Berichtigung „DAMPF 2“ (3. Auflage)

Schnitt A-A

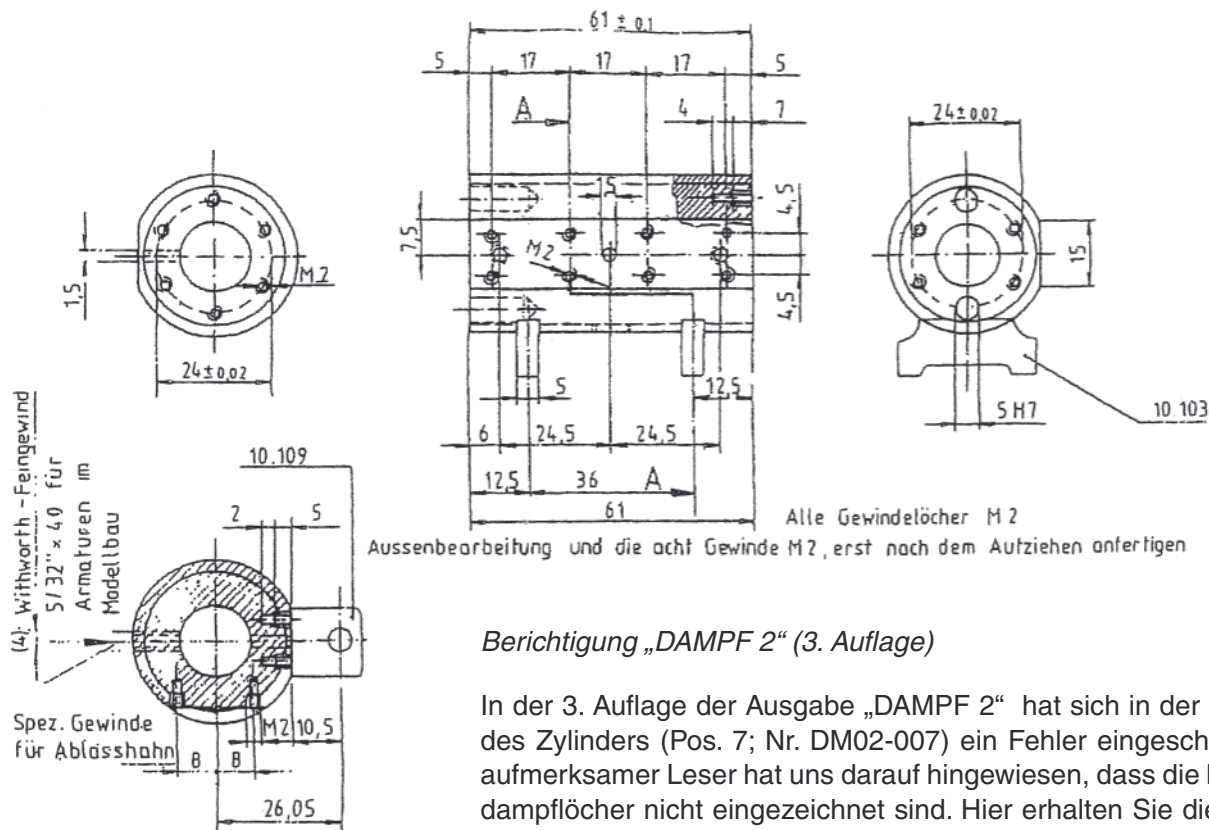
In der 3. Auflage der Ausgabe „DAMPF 2“ hat sich in der Zeichnung des Zylinders (Pos. 7; Nr. DM02-007) ein Fehler eingeschlichen. Ein aufmerksamer Leser hat uns darauf hingewiesen, dass die beiden Zudampflöcher nicht eingezeichnet sind. Hier erhalten Sie die korrigierten Zeichnungen. Bitten entschuldigen Sie diesen Fehler.
